IMPIANTO GEOTERMICO PILOTA DENOMINATO "LATERA"

RISPOSTE AI PARERI DEI COMUNI DI VALENTANO E LATERA (VT)

Progetto No. P22_LTR_045

Doc. No. P22045-X-RL-00-0

Figura 2.1.1.a Estratto Tavola Aree Idonee e Non idonee impianti FER del Comune di Valentano

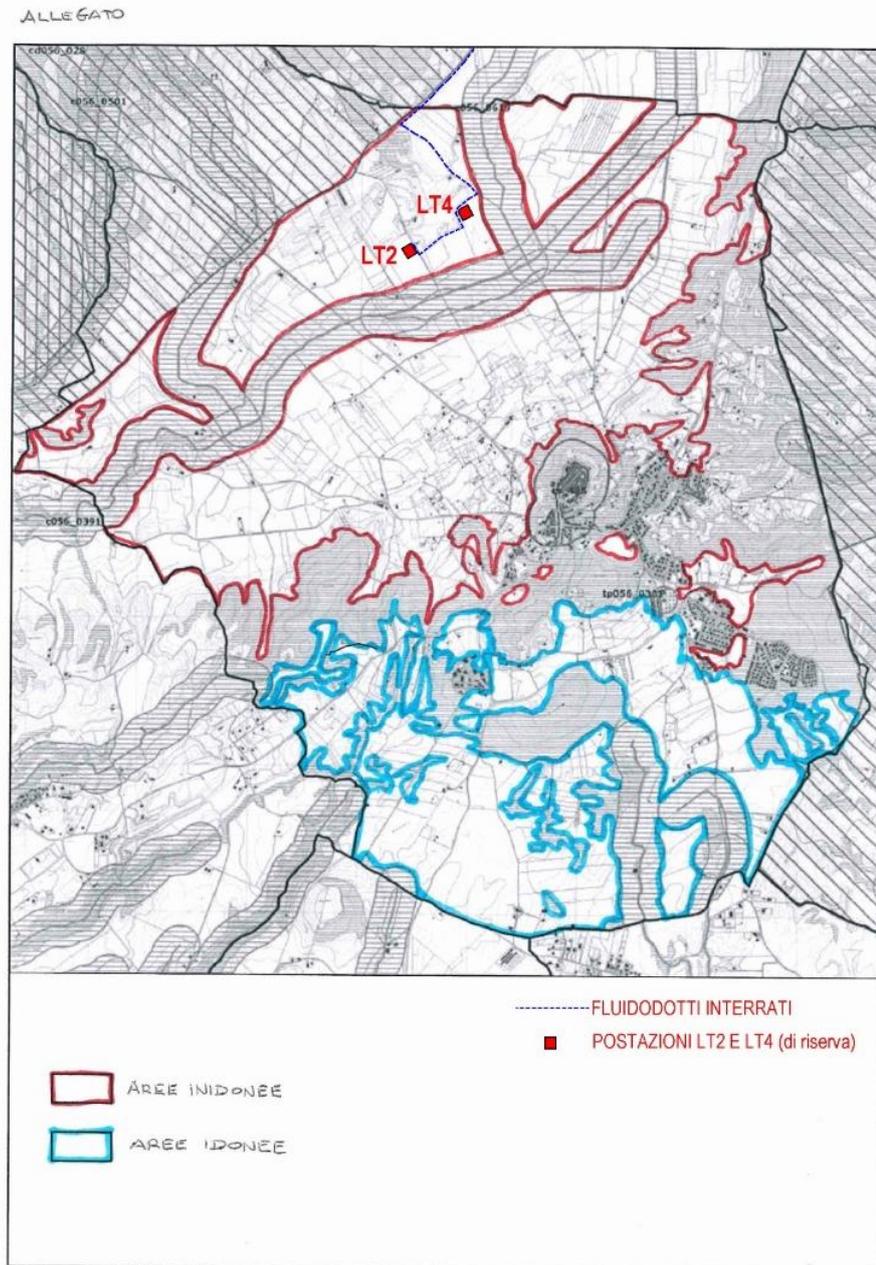
2.1.1 VISTA LA DELIBERAZIONE DI CONSIGLIO COMUNALE N.33 DEL 30/07/2021 CON LA QUALE IL COMUNE DI VALENTANO SI INDIVIDUAVA SUL PROPRIO TERRITORIO LE AREE IDONEE E NON IDONEE PER L'ISTALLAZIONE DEGLI IMPIANTI FER; DATO ATTO CHE LE AREE INTERESSATE DAL SUDETTO INTERVENTO SONO LOCALIZZATE ALL'INTERNO DELL'AREA INDIVIDUATA COME "NON IDONEA" DALLA SUDETTA DELIBERA.

Dall'analisi della Tavola "Aree idonee e non idonee agli impianti FER" del Comune di Valentano (VT), parte integrante della D.C.C. .33 del 30/07/2021, è possibile osservare che le opere afferenti al progetto che ricadono in area non idonea sono costituite da (Figura 2.1.1.a):

- un tratto della condotta di reiniezione;
- la postazione di reiniezione LT2;
- la postazione di reiniezione di riserva LT4.

- la condotta di reiniezione dall'impianto alla postazione LT2 sarà completamente interrata;
- la postazione di reiniezione LT2 sorge nei pressi della postazione del pozzo "LATERA 14", perforato nell'ambito dell'esplorazione geotermica della caldera di Latera (concessione Valentano) negli anni '70 - '80 da parte dell'ENEL e della joint venture ENEL - AGIP;
- la postazione di reiniezione di riserva LT4 sarà realizzata solamente nel caso in cui non sia possibile garantire l'operatività del progetto, nell'improbabile situazione per la quale i pozzi previsti non risultino pienamente efficienti dal punto di vista tecnico-economico per la coltivazione della risorsa geotermica.

Figura 2.1.2.1.a Ricostruzione del tetto del serbatoio geotermico basata sulle informazioni delle prospezioni geofisiche contenute in Bertrami et al 1984, analisi dei dati ENEL-MICA 1987 e interpretazione dei dati di sottosuolo.

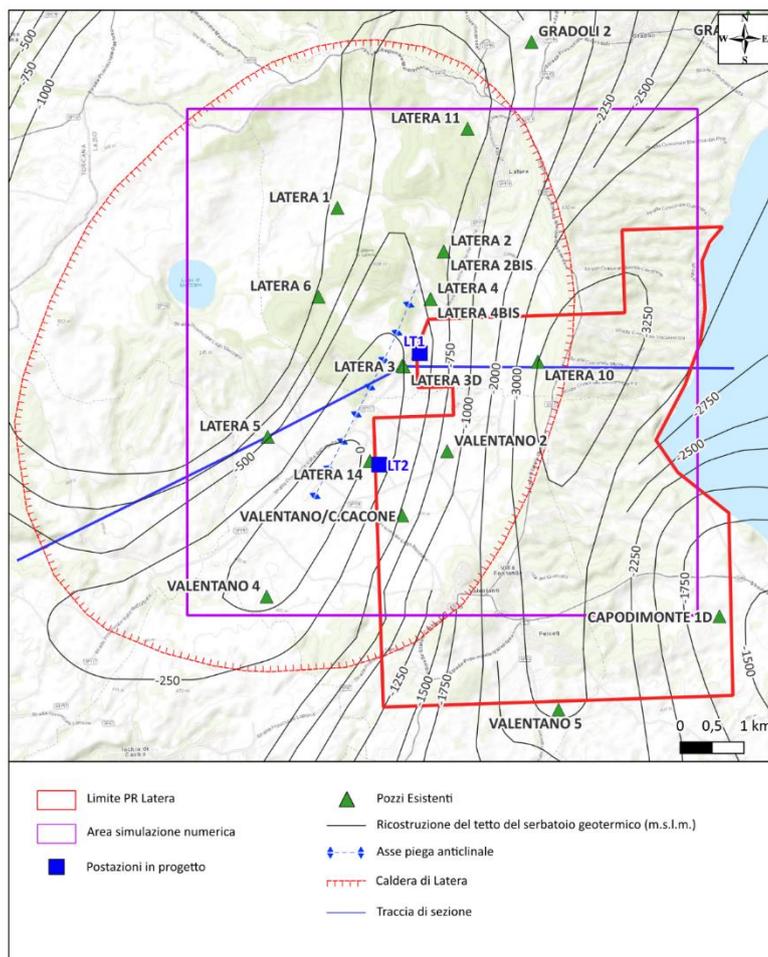
È possibile ipotizzare che le linee di faglia possano rappresentare delle barriere a bassa permeabilità che generano una partizione del serbatoio geotermico, in sub- serbatoi idrogeologicamente isolati, o scarsamente comunicanti, fra loro. I sistemi di faglie, in questo contesto geologico altamente tettonizzato, sono poi disposte sia in direzione appenninica (come quelle riportate nella sezione soprastante) che in direzione ad esse ortogonale (definita antiappenninica), così come ipotizzato dal lavoro di Metzeltin e Vezzoli 1983, del quale si allega la Carta di seguito, generando quindi una fitta maglia di potenziali partizioni del serbatoio geotermico. In questo caso i pozzi di prelievo e reiniezione, posti a distanza di circa 1,5 Km (come le piazzole LT_1 ed LT_2) potrebbero andare ad interessare diversi settori del serbatoio geotermico e dunque l'ipotesi di un flusso continuo, a circuito chiuso, nel sistema, risulterebbe difficilmente realizzabile.

Come visibile dalla Figura 2.1.2.1.a, le postazioni di produzione (LT1) e di reiniezione (LT2), sono localizzate in corrispondenza di un alto strutturale del serbatoio geotermico, allungato in direzione circa NNE-SSW, a quote comprese tra 0 e -500 m s.l.m.. L'alto strutturale coincide con una piega anticlinale rovesciata, provato dai pozzi geotermici perforati tra gli anni '80 e '90 qui presenti: LATERA 2, LATERA 3, LATERA 3D, LATERA 4, LATERA 11, LATERA 14 e VALENTANO 2.

Come ampliamento descritto del Progetto Definitivo depositato (relazione P22045-X-RL-00-0), la continuità del serbatoio geotermico in corrispondenza dell'alto strutturale della Serie Toscana, è stata provata dai test di produzione e reiniezione dei pozzi perforati e dall'entrata in funzione dell'impianto geotermico a contro-pressione da 4,5 MW di ENEL che rimase in funzione dal 1984 fino al 1987 (Sabatelli & Mannari 1995). Si evidenzia, infatti, che furono realizzati test con configurazioni diverse dei pozzi produttori e reiniettori. A titolo di esempio, nella prima configurazione il pozzo LATERA 3D era utilizzato come produttivo ed il pozzo LATERA 2 come reiniettivo, prima della perforazione del pozzo LATERA 14 BIS utilizzato successivamente per la reiniezione e la conversione del pozzo LATERA 2 in produttore (Sabatelli & Mannari 1995).

Dall'analisi integrata dei dati a disposizione, è possibile affermare che il serbatoio geotermico target del progetto sia limitato al solo alto strutturale della Serie Toscana, il quale è caratterizzato da una larghezza pari a circa 1,5 km ed un'area di circa 20 km² (Sabatelli & Mannari 1995). I dati dei pozzi esistenti, infatti, indicano che la zona a più elevata permeabilità è relativa ad una stretta fascia in corrispondenza di questo elemento strutturale.

La postazione di produzione LT1 è prevista nei pressi degli esistenti pozzi LATERA 3 e LATERA 3D, mentre la postazione di reiniezione LT2 è prevista nei pressi degli esistenti pozzi LATERA 14 e LATERA 14 BIS: si suppone quindi che le perforazioni da realizzare troveranno condizioni simili, se non identiche, a quelle individuate dai pozzi esistenti.

Figura 2.1.2.1.a *Ubicazione delle emissioni gassose Puzzolaie e Miniera di Zolfo.*

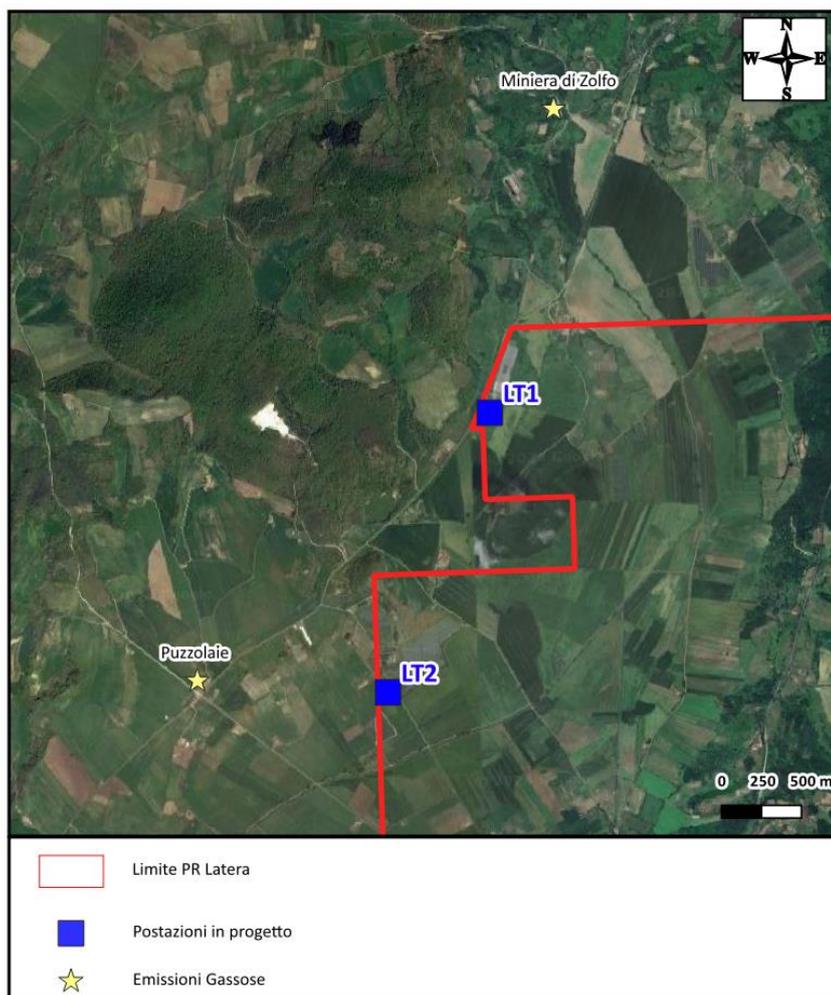
2.1.2.1 La realizzazione delle perforazioni in progetto andrà potenzialmente ad interessare le aree già oggetto di copiose emissioni in atmosfera, incrementando il grado di fratturazione nelle rocce e quindi la loro permeabilità.

Si evidenzia che in corrispondenza delle postazioni di produzione e di reiniezione, non sono presenti aree caratterizzate da emissioni gassose naturali (Figura 2.1.2.1.a).

L'emissione gassosa più prossima alle opere da realizzare (postazione di reiniezione LT2) è localizzata in località Puzzolaie a circa 1,1 km in direzione Est, dove la CO₂ costituisce il 98,6 % in peso e l'H₂S lo 0,5 % in peso (dati da Collettini et al., 2007³). L'emissione gassosa della Miniera di Zolfo (a circa 1,9 km in direzione Nord rispetto la postazione di produzione LT1) ha una composizione simile alle Puzzolaie, con una percentuale in peso di CO₂ minore pari al 90 %. Si tratta di due emissioni gassose la cui composizione è paragonabile alle altre emissioni gassose della regione tirrenica (TDRS)⁴.

Figura 2.1.2.2.a *Mappa del flusso di CO₂ dal suolo (Ottobre 2023). In bianco sono evidenziate le aree in cui il flusso naturale di CO₂ dal suolo è maggiore di 50 g m⁻² d⁻¹. L'area rossa è stata utilizzata dagli autori per valutare il valore soglia del background biologico (da Chiodini et al 2007).*

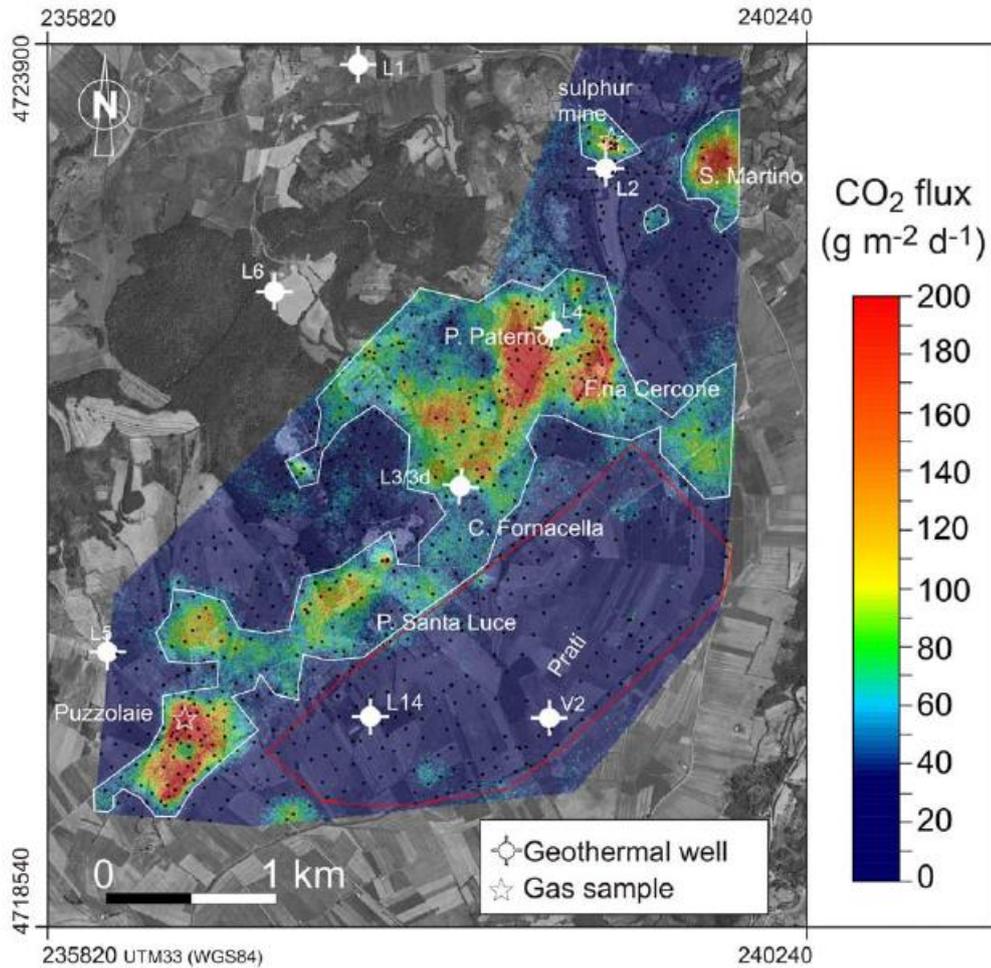
In ulteriore analisi, sempre nell'ambito delle emissioni atmosfera si riporta come recenti studi condotti nella zona (Chiodini et al. 2007), volti a comprendere la potenzialità delle misure di degassamento nel suolo della CO₂, nell'ambito di valutazioni sulle potenzialità dei sistemi geotermici profondi, abbiano messo in luce come l'area risulti interessata da elevati valori di emissioni, calcolate in 350 t/giorno in un'areale di circa 3,1 Km². Le emissioni maggiori si allineano prevalentemente lungo l'asse della principale faglia che interessa la zona e lungo altre linee di frattura secondaria, mostrando, ancora una volta, come la risalita di fluidi, in questo caso di gas, sia fenomeno tutt'altro che secondario <<...omissis...> Gli effetti di elevate concentrazioni di CO₂ nell'aria, come noto, possono portare anche all'asfissia. Le concentrazioni locali di tale gas, in un'area peraltro topograficamente depressa come la valle dell'Olpeta dove insisterebbero le perforazioni in progetto, potrebbero inoltre risultare contraddistinte da un maggior indice di rischio in quanto interesserebbero aree con modesta ventilazione e con una maggiore persistenza del gas, dato il suo maggior peso rispetto all'aria. Tutte le proiezioni ipotizzate negli studi presentati, sono senza dubbio basate sulle più accurate procedure di analisi disponibili, ma è bene tener conto anche dei dati oggettivi e delle testimonianze della cittadinanza che, durante le fasi di attività della centrale ENEL ha più volte lamentato emissioni odorigene a cavallo della fine degli anni '90, così come testimoniato dai seguenti articoli di giornale.

Il lavoro di Chiodini et al., 2007⁴, si focalizza sullo studio delle emissioni naturali diffuse di CO₂ dal suolo, utilizzando la metodologia della camera di accumulo. Andando ad analizzare le due campagne di misura riportate nello studio (Luglio e Ottobre 2023), appare chiaro che la maggior parte del flusso naturale di CO₂ dal suolo misurato nel campo geotermico di Latera è di origine biologica, con un basso contributo di origine profonda (serbatoio geotermico). In particolare, nella campagna di misura di Luglio 2023:

Entrambe le campagne di misura evidenziano che le aree interessate da valori relativamente alti di flusso naturale di CO₂ dal suolo, corrispondono con le emissioni gassose presenti nell'area (Puzzolaie e Miniera di Zolfo) e lungo una fascia orientata in direzione NE-SW, coincidente con l'alto strutturale della Serie Toscana, ovvero dalla presenza a bassa profondità del serbatoio geotermico, qui implicato in una piega anticlinale rovesciata. Al tetto del serbatoio geotermico in corrispondenza dell'alto strutturale, è presente una cappa di gas a CO₂ prevalente (Sabatelli and Mannari, 1995).

Gli autori hanno quindi stimato le emissioni naturali di CO₂ dal suolo per le sole aree indicate in bianco in Figura 2.1.2.2.a, che delimitano le aree in cui il flusso naturale di CO₂ dal suolo è maggiore di 50 g m⁻² d⁻¹ (valore soglia individuato dagli autori per il background biologico). Queste aree sono state quindi definite come struttura di degassamento diffuso di Latera (Latera DDS), la cui estensione è pari a 3,1 km², ovvero il solo 29 % dell'intera area investigata. Nella Latera DDS gli autori stimano che il degassamento diffuso dal suolo di origine profonda sia pari a 350 t/d, mentre il degassamento diffuso dal suolo relativo alla sola componente biologica è stimato in 147 t/d, per un totale di 497 t/d.

Nell'area delle Puzzolaie, il flusso naturale di CO₂ dal suolo è circa cinque volte maggiore rispetto alla Latera DDS. Anche la concentrazione di CO₂ nell'aria è superiore rispetto alle aree non interessate da emissioni gassose concentrate, infatti l'alta concentrazione di CO₂ in corrispondenza dell'emissione delle Puzzolaie, è la causa dell'assenza di vegetazione. In corrispondenza delle opere da realizzare la concentrazione della CO₂ nell'aria è inferiore (non si rileva assenza di vegetazione né di incidenti quali il rinvenimento di carcasse di piccoli animali ad esempio) e pertanto in quest'ultime è da escludere qualsiasi pericolo di asfissia.
